台灣科學工業園區科學工業同業公會

CT故障案例分享

事故名稱:CT故障

地點:CUB配電站

故障CT-PM之檢測數據曲線

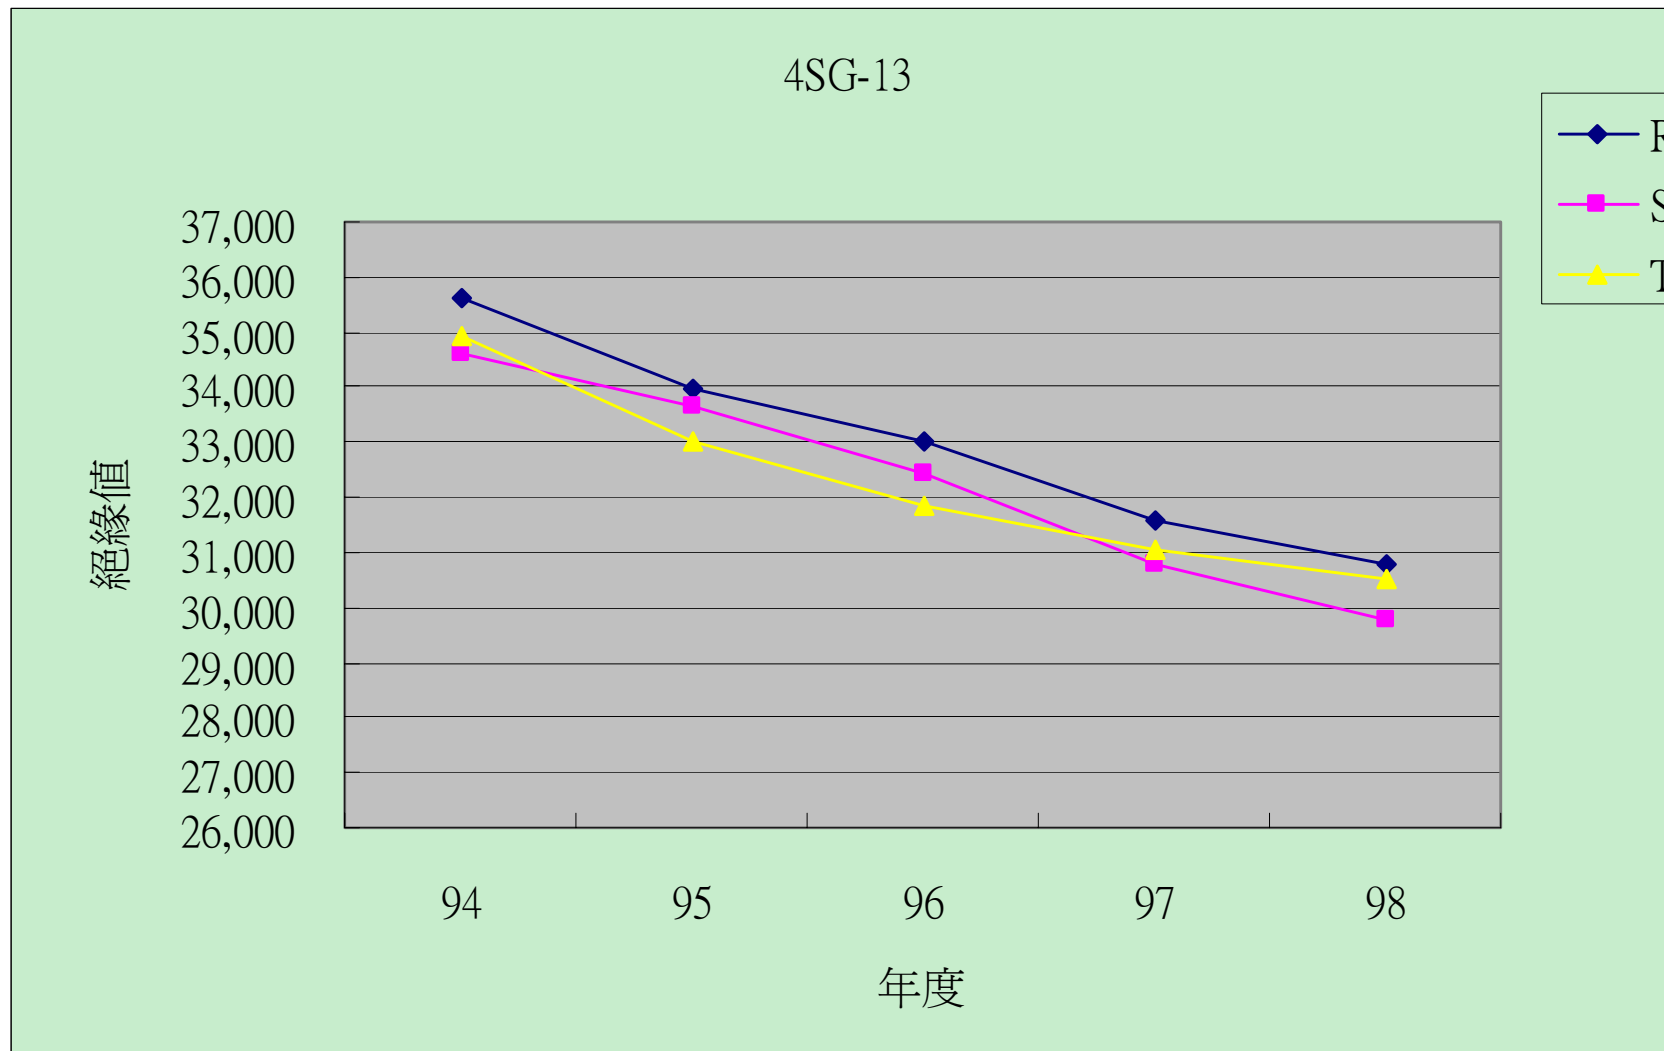
此次CT爆炸事故，經巨朔公司本身實驗室進行高電壓測試，發現是屬於沿面放電使然。

而萬匠公司進行超音波檢測時，未發現劣化現象，有兩個原因：**(a)**電器設備表面包覆絕緣套，致使檢測失準。

(b)電器設備在短時間內迅速劣化，即使前一個月正常，無法保障下一個月正常。
